项目负责人	李伟	杨	建设单位	福建亿合汇科技有限公司
专业负责人	李伟	李江	设计专业	总图专业
BLUESTAR 蓝星工程有限公司				
设计 校核 审核 审定			蓝星工程有限公司 常州5000吨双氧水装置(一期)变更 设计部彭智强	设计阶段 施工图 图号 比例 第 1 张 共 1 张
2023年10月 北京			21A035-GL02-02 1:1000	版次 1

委托方	福建台氟化工科技有限公司	工程名称	福建台氟化工科技有限公司年产15000吨有机氟产品工程			
设计或变更 原因/依据	施工图审查意见修改(101-综合办公楼)	设计编号	21A15S			
		通知单编号	SJXG-01			
是否影响开发报建、销售、交付		☐ 是	☒ 否	是否影响造价	☐ 是	☒ 否

蓝星工程有限公司 工程设计/修改通知单

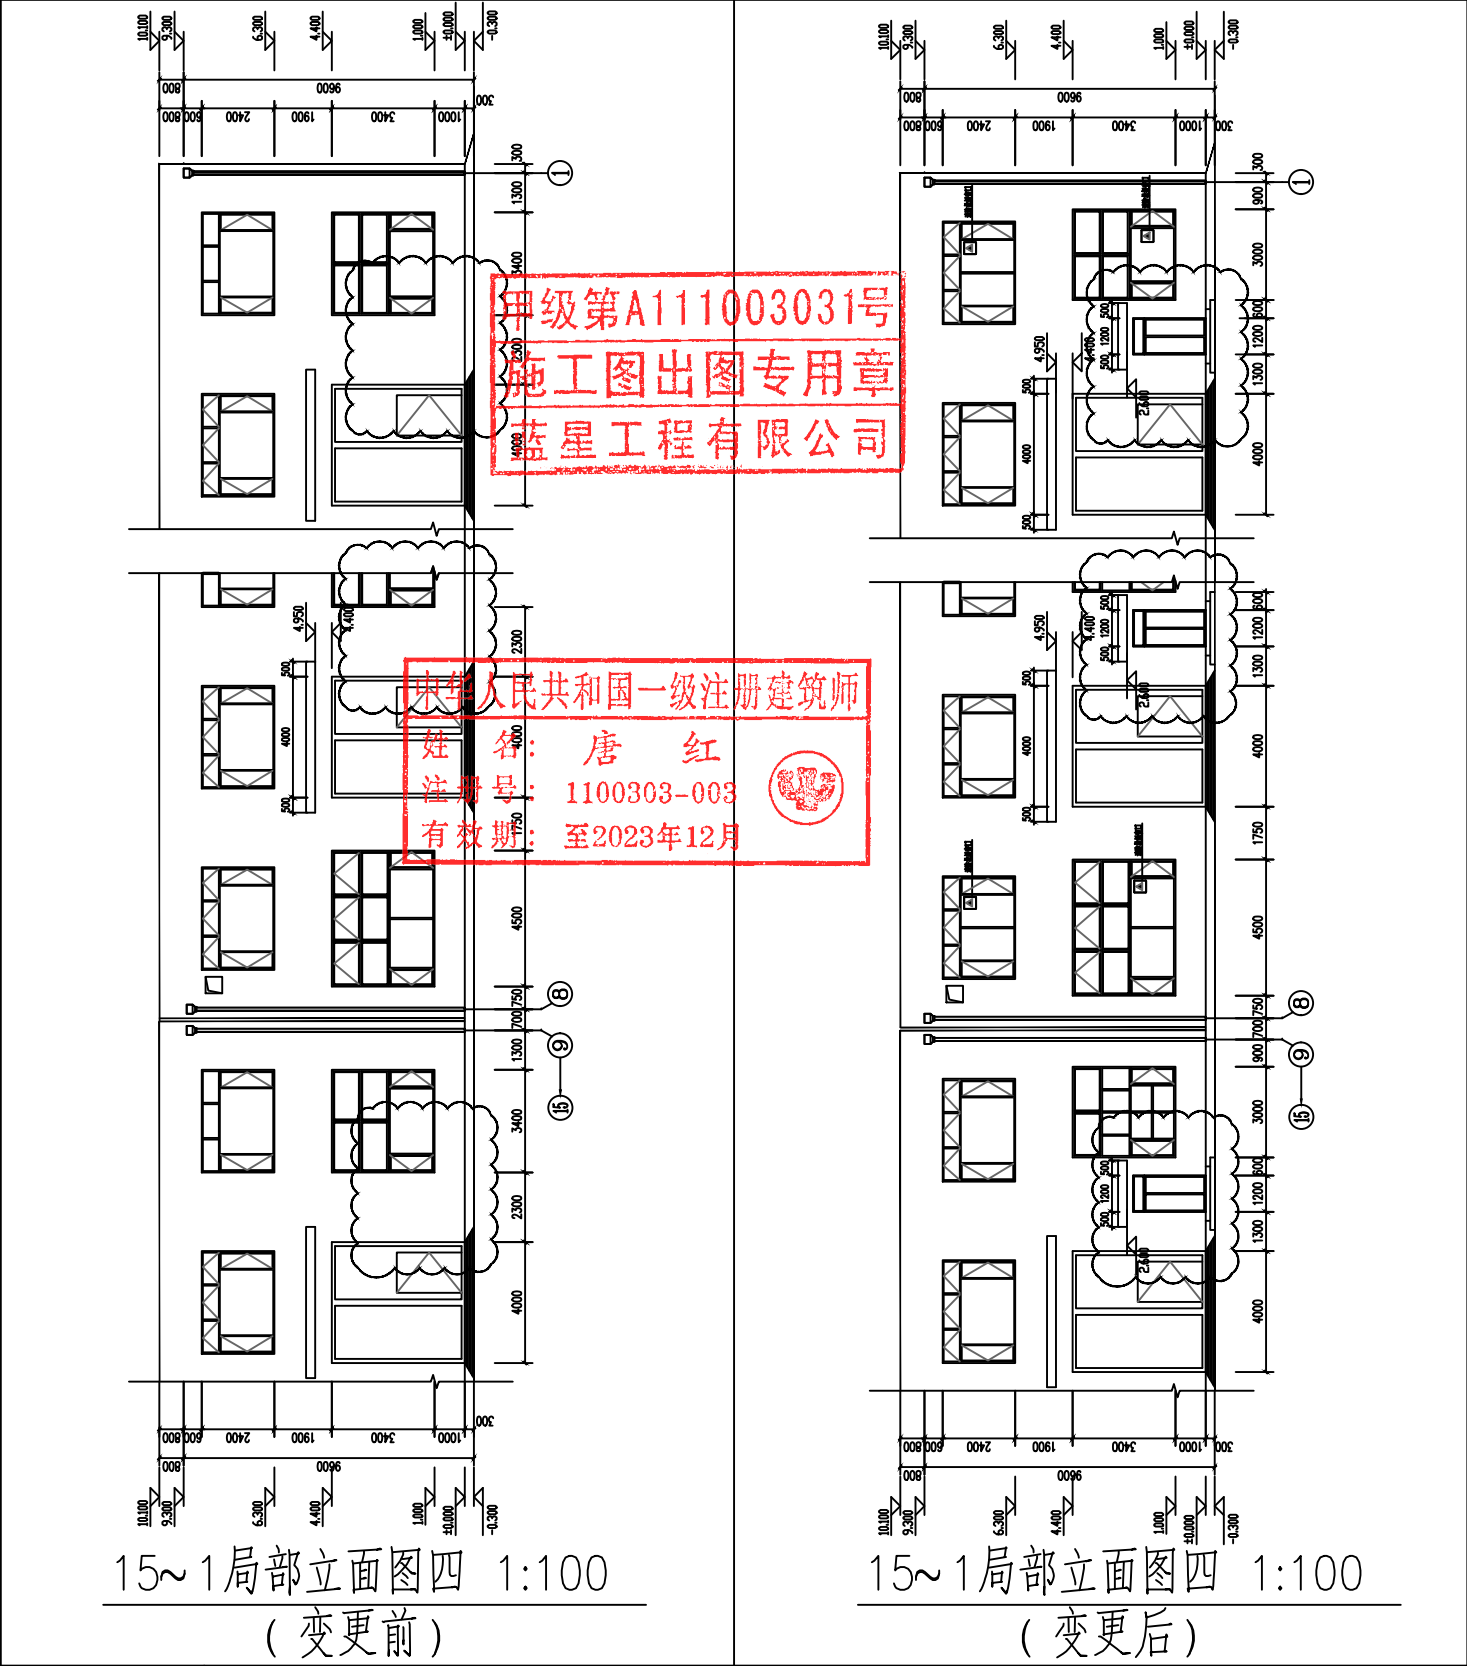
- 1、树脂仓库建施AR02-004V01中，楼梯间应直通室外，不应经过仓库区，故增设疏散门M1224，窗户由原来C3434改为C3034，并修改楼梯布置，具体详见下图一。
- 2、树脂仓库建施AR02-005V01中，楼梯间增设疏散门，相应二层平面修改楼梯布置及补加雨棚布置，具体详见下图二。
- 3、树脂仓库建施AR02-006V01中，楼梯间增设疏散门，相应调整立面图，具体详见下图三及图四。
